INFORME N° 00862-2023-SENACE-PE/DEAR

ASUNTO : Evaluación del «*Décimo Primer Informe Técnico Sustentatorio de la Unidad Minera Huarón*», presentado por Pan American Silver Huarón S.A.

REFERENCIA : Trámite M-ITS-00337-2022 (30.11.2022)

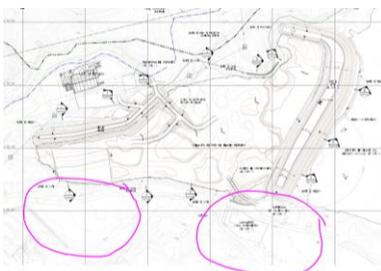
| N° | UBICACIÓN | ENTIDAD | SUSTENTO | OBSERVACIÓN | SUBSANACIÓN | ABSUELTA SI/NO |
|----|--|---------|---|--|---|----------------|
| 28 | Capítulo 9 Ítem 9.3.2 Pág. 9-32 al 9-51 | Senace | <p>28.En el ítem 9.3.2 Implementación del Depósito de Relaves Filtrados, el Titular presenta:</p> <ol style="list-style-type: none"> Presenta las huellas de los componentes aprobados y propuestos, sin embargo, no menciona la interacción del | <p>Se requiere que el Titular:</p> <ol style="list-style-type: none"> Precise la interacción con los componentes identificados como Planta de concreto y el componente no identificado, asimismo, como la propuesta de ampliación del depósito afectará | <p>El titular realiza lo siguiente:</p> <ol style="list-style-type: none"> Incorpora los ítems de la superposición del Depósito de Relaves Filtrados con la Planta de Concreto, respecto al área de lavado de llantas aprobado (denominado "instalación no | Sí |

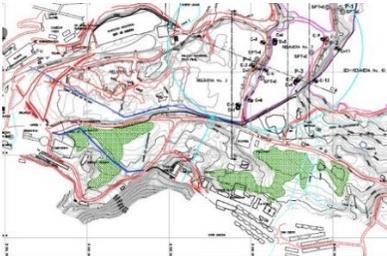
| N° | UBICACIÓN | ENTIDAD | SUSTENTO | OBSERVACIÓN | SUBSANACIÓN | ABSUELTA SI/NO |
|----|-----------|---------|--|---|---|-------------------|
| | | |  <p>Fuente: Décimo Primer ITS de la U.M. Huarón</p> <p>b. Precisa que <i>"debido a la baja permeabilidad del relave (1x10-7cm/s), no será necesario la colocación de una base impermeable sobre la superficie de terreno"</i>, sin embargo, el anexo 9.3.2 Estudio de factibilidad para el Depósito de relaves filtrados, no ha considerado los bofedales cercanos y afin que se descarte su conexión con la napa freática de la zona del depósito de relaves con los bofedales, los mismos que se aprecian en el EIA 2010 plano 1203.10.33-13-300-2110-02-P-010 del Anexo 9.3.2 y el Anexo 9.2.2.4 PLANO 2-18 "ACTUALIZACIÓN DEL PLAN DE CIERRE DE MINAS DE LA UNIDAD MINERA HUARÓN"¹⁸, considerando que se proponen cimentaciones con una profundidad promedio de 3</p> | <p>mantenimiento y estacionamiento a utilizar durante la etapa de construcción.</p> <p>d. Respecto al área de lavado de llantas, indicar la ubicación, dimensiones, actividades de implementación, de donde proviene el agua y el manejo respectivo de las aguas posterior al lavado, así como incluirlo en la evaluación de impactos de ser el caso.</p> | <p>de Estabilidad del Depósito de Relaves Filtrados.</p> <p>c. Incorpora información de la Exrelavera 1,2 y3 como componente aprobado del área plataformada para el área de lavado de llantas, así como las áreas de mantenimiento y estacionamiento a utilizar durante la etapa de construcción</p> <p>d. Se indica la ubicación, dimensiones, actividades de implementación del área de lavado de llantas. El Área de Lavado de Llantas se alimentará de agua proveniente de la Planta de Filtrado de Relaves, el agua producto de lavado de llantas llegará a una poza de decantación del cual se retirarán los lodos, que se indica se muestra en la Figura 1.3 del Anexo D..</p> | |

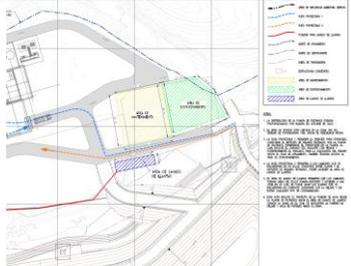
| N° | UBICACIÓN | ENTIDAD | SUSTENTO | OBSERVACIÓN | SUBSANACIÓN | ABSUELTA SI/NO |
|----|-----------|---------|---|-------------|-------------|----------------|
| | | | <p>Décimo Primer ITS de la U.M. Huarón</p>  <p>Fuente: Anexo 9.2.2.2 Plano P-2 “Ubicación de exploraciones geotécnicas” Análisis de la Estabilidad física individual de los depósitos de relaves N° 1, 2 Y 3 aprobado en el EIA de la U.M. Huarón R.D. N° 170-2011 MEM-AAM del Décimo Primer ITS de la U.M. Huarón</p> <p>c. Además, de acuerdo al Anexo 9.3.2 y en el plano del Anexo D.2 - Rutas de transporte - Construcción, se ubica un área para lavado de llantas, dicha área no forma parte del área propuesta para la ampliación y no se detalla tanto en el desarrollo del capítulo 9 como en el anexo la dimensión, actividades de implementación y operación de dicha área de lavado de llantas. El mismo que fue identificado en la visita técnica realizada del 10 al 12 de mayo que identifica como un</p> | | | |

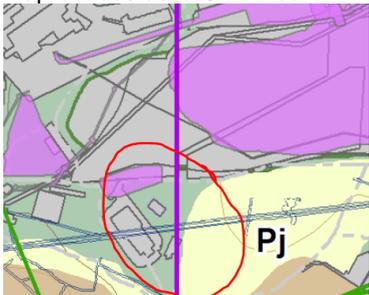
| N° | UBICACIÓN | ENTIDAD | SUSTENTO | OBSERVACIÓN | SUBSANACIÓN | ABSUELTA SI/NO |
|----|-----------|---------|---|---|---|-------------------|
| | | | <p>por tanto, tampoco se refiere el IGA que lo aprueba.</p> <p>En el ítem 9.7.1.1.2. Movimiento de tierras, indica que dicha actividad solo está asociada a los postes de soporte por lo que el movimiento de tierras no es significativo, cabe precisar, que dicha afirmación debe ser corroborada con sus cálculos y sustentado en la evaluación de impactos. Además, debe indicar si estos postes requerirán cambios en los componentes que se superponen, sin que afecte su funcionalidad.</p>  <p>Fuente: KMZ Mapa GN-03 Componentes del ITS</p> <p>No precisa la mano de obra para las actividades de construcción y operación.</p> | <p>un componente aprobado debe indicar el componente.</p> <p>d. Respecto a los componentes que se superponen debe indicar que componentes son, presentar la información como parte de la información aprobada respecto a dichos componentes.</p> <p>e. Precise la mano de obra a requerir como parte de las actividades en sus diferentes etapas.</p> | <p>operaciones de la U.M. Huarón. Además, es importante precisar que se actualizaron los planos de la LTE 22.9 kV y LTE 5.6 kV que presentan la configuración aprobada de dichas líneas, siendo el PTM-001 (Arreglo general de la distribución aprobada de la LTE 22.9 kV Circuito 1 y Circuito 2) y el PTM-003 (Arreglo general de la distribución aprobada de la LTE 5.5 kV). Respecto al PTM-002 y el nuevo plano PMT-004, corresponde a los arreglos generales de la distribución proyectada de la LTE 22.9 kV Circuito 1 y Circuito 2 y LTE 5.5 kV; respectivamente.</p> <p>c. Presenta el cálculo de movimiento de tierras, tanto para la LTE 22.9 kV Circuito 1 y Circuito 2, como para la LTE 5.5 kV, siendo 95.86 m³ y 14.53 m³; respectivamente. Además, en la sección de la etapa de construcción se describe que, una vez instalado las modificaciones de la LTE, existirá una superposición área sobre la huella aprobada de la Ex Relavera 1, 2 y 3.</p> <p>d. Incorpora de nuevas secciones relacionadas a la superposición de los componentes del ITS con componentes aprobados, en estas secciones se describe los</p> | |

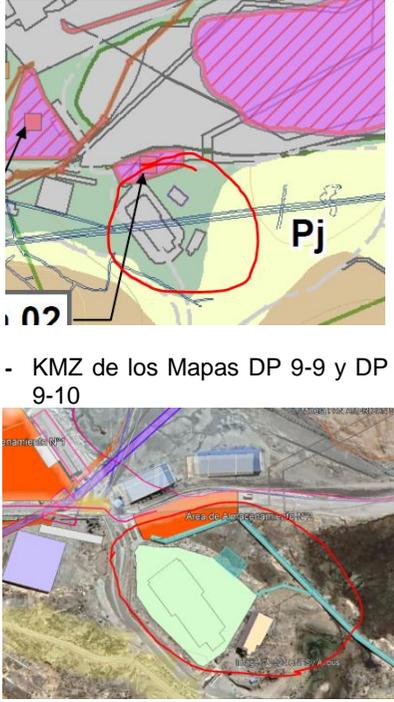
| N° | UBICACIÓN | ENTIDAD | SUSTENTO | OBSERVACIÓN | SUBSANACIÓN | ABSUELTA SI/NO |
|----|---|---------|--|---|---|----------------|
| 36 | Capítulo 9 Ítem 9.9 y 9.10 Mapas | Senace | <p>36.El Titular presenta los siguientes mapas en pdf donde se aprecia que la zona resaltada en rojo no coincide con la información presentada en los KMZ, como es el caso de información que se indica como componentes comunicados.:</p> <ul style="list-style-type: none"> - Mapa DP 9-9 se presenta el Mapa integrado de los componentes aprobados de la U.M. Huarón.  <p>Pj</p> <ul style="list-style-type: none"> - Mapa DP 9-10 se presenta el Mapa integrado de los componentes a modificar en la U.M. Huarón | Se requiere que el Titular presente de manera correcta los Mapas DP 9-9 y DP 9-10, que visualice todos los componentes aprobados y la leyenda indique, diferenciándolo por IGA, y en este caso se identifique correctamente las Comunicaciones. | El titular actualiza los mapas DP 9-9 y DP 9-10 con las huellas proyectadas de cada uno de los componentes, y los componentes aprobados y su leyenda, diferenciándolo por IGA. Así también, se incluye las huellas de las comunicaciones previas efectuadas por Huarón. | Sí |
